INFORME TÉCNICO Nº04-2026-NEMAEC-MRBM

A	:	**ING. SANDY VALENTINA ARBIETO TORRES** Coordinadora de Mantenimiento y Acondicionamiento del NEMAEC
DE	:	**ARQ. MARLENNE RUTH BUSTAMANTE MENA** Monitor de obra de Mantenimiento y Acondicionamiento del NEMAEC
ASUNTO	:	**Solicitud de ampliación de plazo – CPNP San Cosme**
REFERENCIA	:	Contrato N°001-2025-NEMAEC / de fecha 16/12/2025
FECHA	:	Lince, 10 de enero de 2026

Ilustración 2. *Cronograma Analizado en funciones de las partidas existentes y faltantes – CPNP SAN COSME*

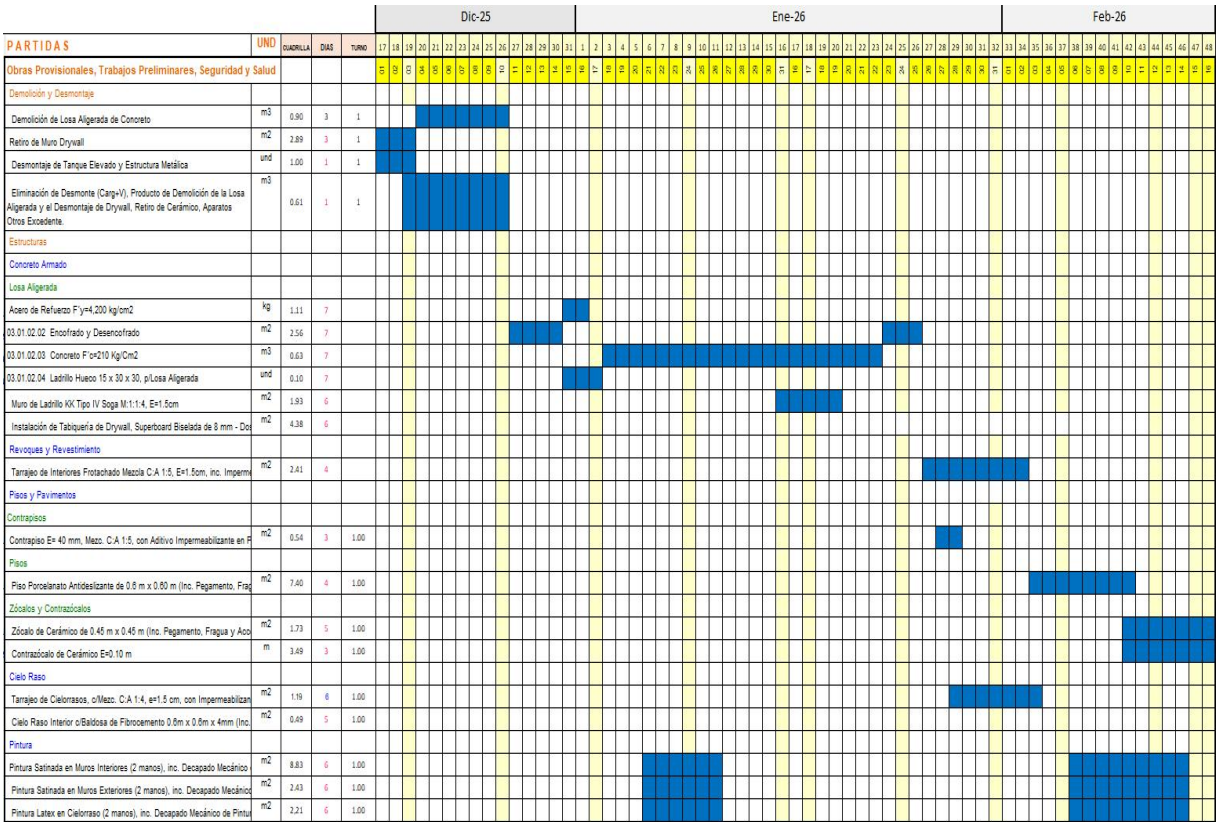
- De acuerdo con el análisis realizado en el numeral 3.1. del presente informe, se estima que el tiempo necesario para asegurar el correcto fraguado y la culminación de los acabados asumidos, sería de treinta y tres (33 días). Se adjunta cronograma de ejecución realizado por el Monitor; donde se puede apreciar el avance programado de las partidas, sin alterar ninguna norma técnica.

- De aprobarse la ampliación de plazo, el contratista deberá presentar un Cronograma Acelerado de Obra que garantice la entrega final, en el plazo definido (33 días).
